**AVIS RELATIF À LA PROTECTION
CONTRE LES EVENTUELS EFFETS NOCIFS ET NUISANCES
PROVOQUÉS PAR LES RAYONNEMENTS NON IONISANTS
GÉNÉRÉS PAR DES ANTENNES ÉMETTRICES STATIONNAIRES**

Commune : ATH - Exploitant : ORANGE

Référence exploitant : 426C1_2 / 30736C1_2 / 40736C1_2 / 50736C1_2

Rapport n° 418 / 2025

Figure 1 : Vue en plan des lieux de séjour et des points de contrôle

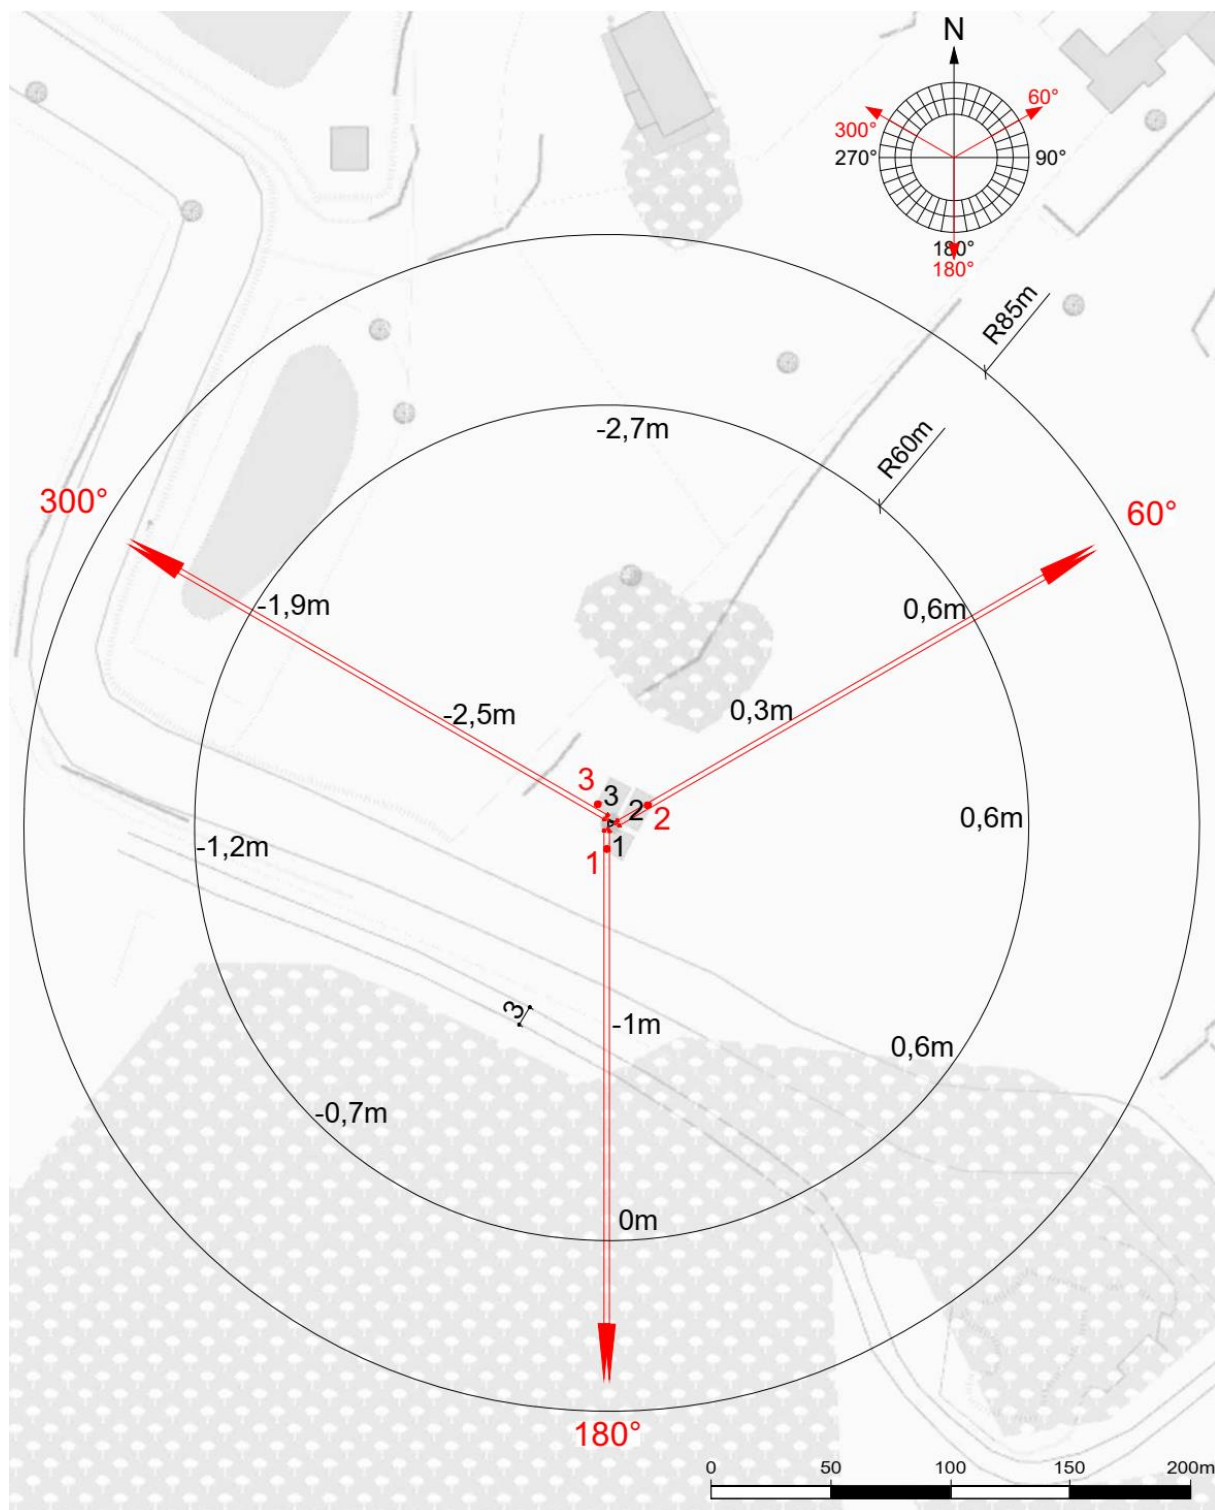
Les fréquences d'émission, la puissance rayonnée par chacune des antennes et leur gain permettent de déterminer le rayon de la zone à analyser. Tout dépassement de la limite par installation est exclu en dehors de cette zone. Le tableau 2 reprend les 35 LS² pour lesquels l'indice d'exposition est le plus élevé. Les différentes colonnes indiquent :

- le numéro du point de contrôle repris sur un des plans de la figure 1;
- le numéro du LS dans lequel se trouve le point de contrôle de la 1^{ère} colonne ;
- l'atténuation d'obstacle prise en compte pour le calcul de l'indice d'exposition dans le LS ;
- le résultat du calcul de l'indice d'exposition.

N° point de contrôle	LS	Atténuation (dB)	Indice d'exposition relatif à la limite par installation IE_i
1	LS1	3,0	0,004
2	LS2	3,0	0,004
3	LS3	3,0	0,002

En ce qui concerne les antennes de l'installation mentionnées dans le tableau 1, la distance maximale à laquelle la limite pourrait être atteinte, à l'extérieur, est égale à 82,0 m. S'il n'y a pas de LS à une distance inférieure, les antennes respectent forcément la limite d'immission.

Dans le cas des LS situés à l'intérieur des bâtiments, une atténuation d'obstacle est prise en compte et il en résulte que la distance maximale à laquelle la limite pourrait être atteinte se réduit à 58,0 m.

Figure 2 : Vue en plan des installations d'antennes dans un rayon de 300 mètres autour de l'installation faisant l'objet de la demande d'avis

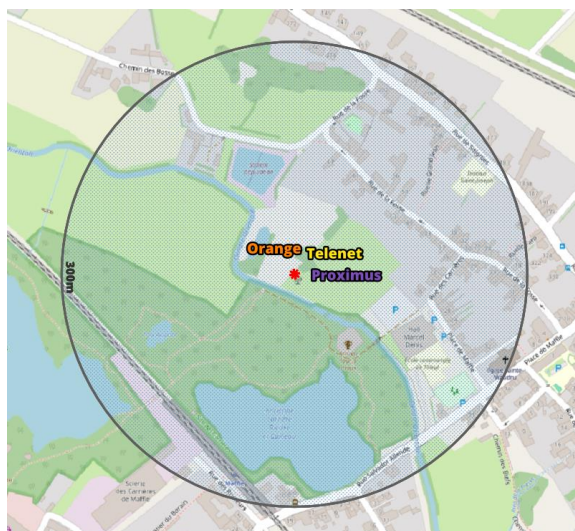
Le plan en projection verticale de la figure 2 indique la localisation des installations d'antennes émettrices stationnaires visées par le décret et situées dans un rayon de 300 mètres autour de l'installation référencée dans le paragraphe 2 et localisée au centre du cercle. Les données de localisation de ces antennes et les avis correspondant sont accessibles via le cadastre en ligne des antennes émettrices stationnaires⁸. Les installations prises en compte dans l'évaluation du respect de la limite cumulative sont les installations d'antennes émettrices déclarées en service par l'exploitant à la date du présent avis, à l'exception de l'installation référencée dans le paragraphe 2 et éventuellement d'autres installations ayant fait l'objet d'une demande d'avis à la même date et qui sont situées à l'intérieur de la zone de 300 mètres de rayon.

- il y a au plus 4 installations d'antennes émettrices stationnaires présentes dans la zone d'évaluation de 300 mètres de rayon représentée dans la figure 2, y inclus l'installation référencée dans le paragraphe 2 : la limite cumulative définie à l'article 4, §2 du décret est nécessairement respectée dans les lieux de séjour à l'intérieur de la zone d'évaluation de 300 mètres de rayon ;

Compte tenu des considérations ci-dessus, il apparaît que l'intensité du rayonnement électromagnétique généré, dans les lieux de séjour situés dans un rayon de 300 mètres autour de l'installation référencée dans le paragraphe 2, par l'ensemble des antennes émettrices stationnaires de l'ensemble des exploitants du même site d'antennes émettrices stationnaires respecte la limite fixée à l'article 4, § 2 du décret.
